46F-11-009

不具合連絡書

70 6802 999 910/920 000 / 6802 FPC ANCHOR PLATE (LEFT/RIGHT ノッチナシ)

略図(必要な場合のみ)

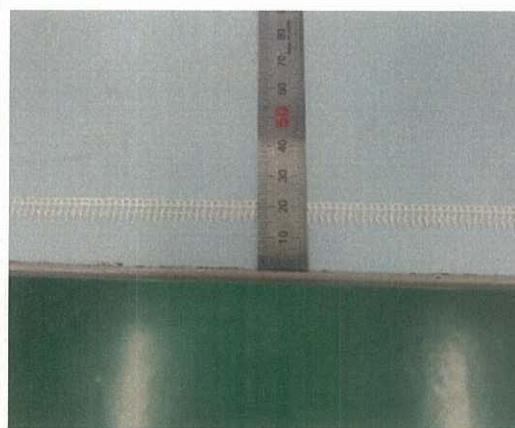
客先工程投入にてキャンバー規格外が発見された。
 規格値:10/1000MAX 実測値:15/1000MAX

弊社出荷データは規格内の旨、報告済み。
